BX-01 — Thân hộp

Bộ hồ sơ: Hộp Mahjong 152 quân, BURLORA · **Đơn vị:** mm
Nguồn số: tools/box_spec.py · **Hình:** tools/draw_bx01.py

Vì sao sheet này tồn tại

Bộ 6 sheet của Rev B gồm GA-01, GA-02, TR-01, AC-01, HD-01, QA-01. Chi tiết quan trọng nhất — **thân hộp** — chỉ tồn tại dưới dạng một chuỗi kích thước trên mặt bằng GA-02. Không có dung sai khoảng, không có mặt cắt, không có vị trí mắt mộng so với chuẩn, và **chuẩn A/B/C được QA-01 tham chiếu nhưng chưa hề được định nghĩa ở đâu**. Đó là review Rev B §2.2.

Chuẩn

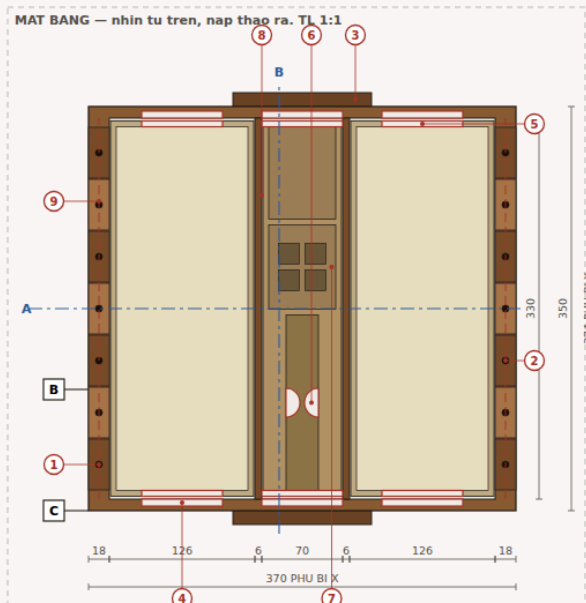
Chuẩn đặt trên **thân hộp** vì thân là chi tiết gia công trước và mọi thứ khác lắp theo nó.

A	Mặt đáy ngoài của thân, trước khi dán chân đệm. Chuẩn Z. Mọi cao độ trong hồ sơ đo từ đáy, không đo từ vành.
B	Mặt ngoài vách bản lề trái. Chuẩn X. Chọn mặt này vì trục xoay bản lề cách nó đúng một bán kính ống gỗ (9 mm) — đó là kích thước khó tính nhất trong cả hộp.
C	Mặt ngoài vách trước — mặt vách gốc, không phải mặt gỗ nối của hốc âm. Chuẩn Y. Gỗ nối là chi tiết nổi lên, không được làm chuẩn.

BX-01 — THAN HOP, MAT BANG

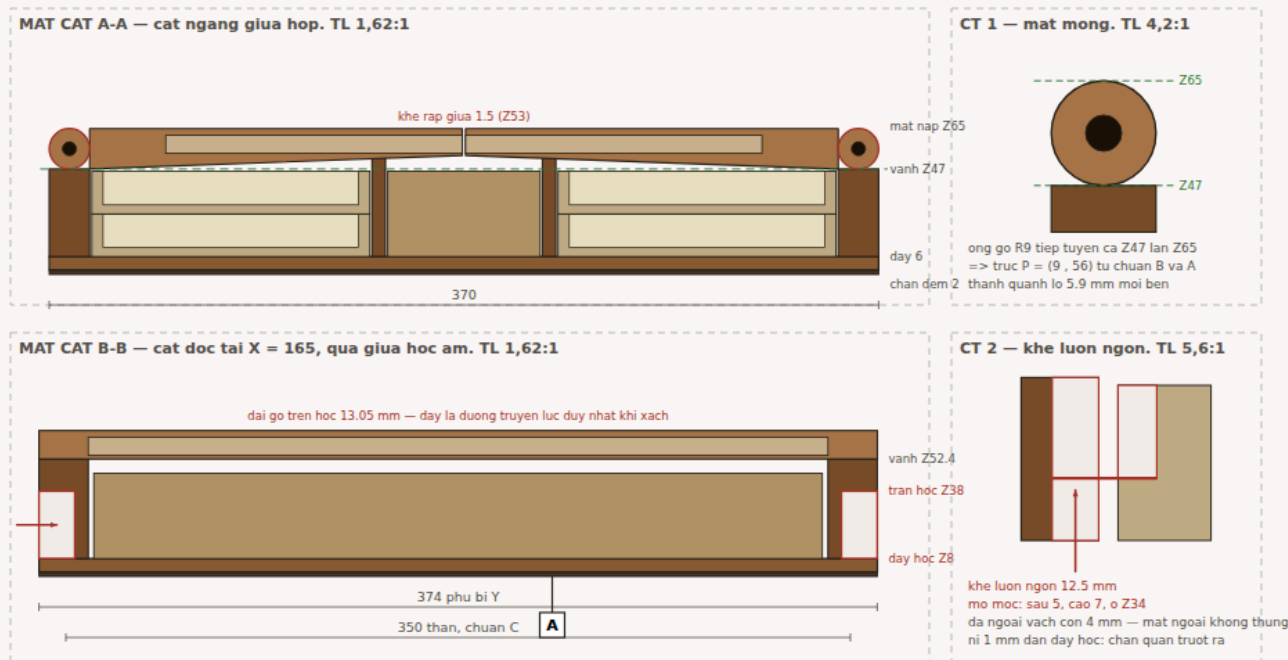
Sheet này trước đây KHÔNG TON TAI — than hop chỉ có mat trong một chuỗi kích thước trên GA-02 (review Rev B §2.2).

- 1 Trục chốt Ø6,20 +0,05/0 — X = 9 tu chuẩn B, đối xứng hai bên.
- 2 7 mat mỏng dài 44, bước 45, chuỗi 314. Mat sam thuộc THAN, mat sang thuộc NAP.
- 3 Gõ nổi hốc âm 120 rộng x 12 nhỏ ra, X 125...245, chạy hết chiều cao vách.
- 4 Khe lượn ngon nhac khay: hóc 70 x sâu 6 vào vách trước/sau.
- 5 Khoét xuyên mat đầu khay 70 x cao 12 — mô móc ngon.
- 6 Hom ngon Ø25 sâu 12, hai bên ranh Joker, khoét suốt chiều sâu.
- 7 4 ô xúc xắc 18 x 18 sâu 12, vách 5.
- 8 Vách ngăn 6, cao tới vành tại chính vị trí nó.
- 9 Vách bản lề 18 — bắt buộc: chưa ong gõ R9, thanh quanh lo 5,9 mm.

- A** MAT DÂY NGOÀI của than (trước khi dán chân đệm). Chuẩn Z. Mọi cao đo trong hồ sơ đều đo từ đáy, KHÔNG đo từ vành.
- B** MAT NGOÀI VÁCH BẢN LỀ TRÁI. Chuẩn X. Chọn mat này vì trục xoay bản lề cách nó đúng một bán kính ong gò (9 mm) — đó là kích thước nhỏ nhất nhất trong cả hop.
- C** MAT NGOÀI VÁCH TRƯỚC (mat vách gòc, KHÔNG phải mat gõ nổi của hốc âm). Chuẩn Y. Gõ nổi hốc âm là chi tiết nổi lên, không được làm chuẩn.

Mặt bằng BX-01. Chuỗi X $18+126+6+70+6+126+18 = 370$. Chín chi tiết đánh số, chú giải bên phải.

Vách bản lề **18 là bắt buộc**, không phải lựa chọn: mắt mỏng là ống gỗ bán kính 9 quanh lỗ Ø6,20, nên vách phải dày đúng 2×9 . Vách 10 của Rev B chỉ còn 1,9 mm thành mỗi bên. Ba cách đóng lại chuỗi X đã so ở `tools/width_options.py`; chọn 370 vì nó không động tới bố trí lòng hộp, còn 362 làm hỏng hai chi tiết công năng của AC-01.
